# 深圳市计量质量检测研究院 政府采购项目抽检验收报告

项目名称: 交通监控中心办公楼修缮工程  
项目编号: SZCG2012037780  
合同编号: SZHT(2013)001103  
采购单位: 深圳市公安局交通警察局  
供应商: 广东爱得威建设(集团)股份有限公司  
验收委托机构: 深圳市政府采购中心  
验收检验机构: 深圳市计量质量检测研究院

# 政府采购项目抽检验收报告

附图 1

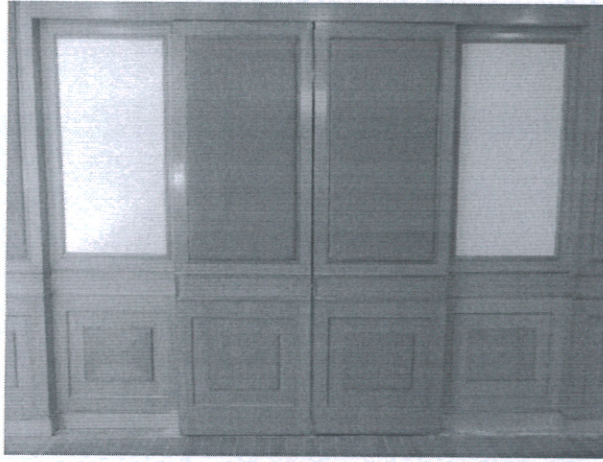
序号	检测项目	技术要求	实测情况	单项结论
1	造型屏风	1. 规格：1550mm*2750mm 2. 木饰面索白色漆	(1620×2370) mm 未涂白色漆（见附图 1）	不符合 不符合
2	800x800 米白色优质抛光砖	800x800 米白色抛光砖	(600×600)mm 地砖（见附图 2）	不符合
3	镜子油图案墙饰面	1. 木饰面索白色漆边框宽 65mm 2. 镜子油图案	未见镜子油图案墙饰面	不符合
4	车边眼镜饰面	1. 木饰面索白色漆边框宽 65mm 2. 车边眼镜饰面	未见车边眼镜饰面	不符合
5	造型装饰线条	1. 装饰线条宽：420mm 2. 金箔饰面 200mm 3. 木饰面索白色漆线条	未见造型装饰线条	不符合
6	木饰面索白色漆踢脚线	踢脚线高度 100mm	100mm 踢脚线	符合
7	艺术挂画	尺寸：2800mm*1250mm	未见艺术挂画	不符合
8	艺术吊灯	具体详见设计	符合要求	符合
9	天棚暗藏灯管	具体详见设计	符合要求	符合
10	墙面暗藏灯管	具体详见设计	未见墙面暗藏灯管	不符合
